拍攝日期:106.10.26

工程名稱: 新竹縣芎林鄉芎林村活動中心興建工程

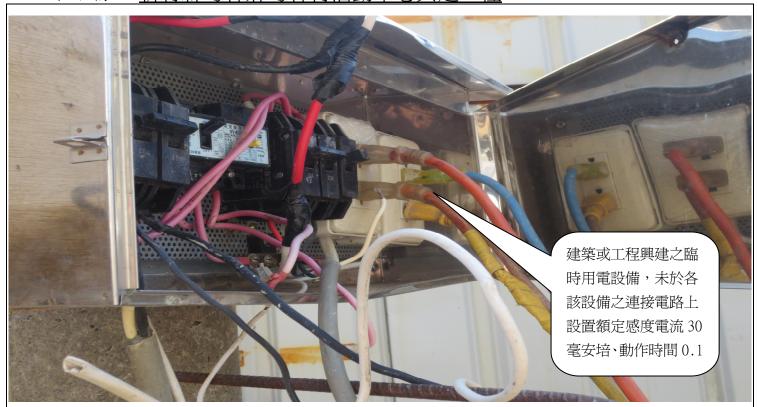
施工安全衛生履約事項未落實執行; 高差 2 公尺以上之工作場所, 部份場所未確實設置符合規定之防墜設施, 有安全疑慮。

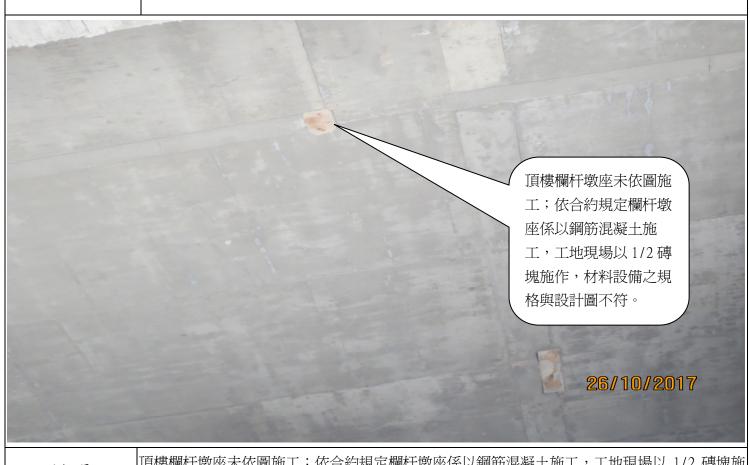
頂樓欄杆墩座未依圖施工;依合約規定欄杆墩座係以鋼筋混凝土施工,工地現場以 1/2 磚塊施作,材料設備之規格與設計圖不符
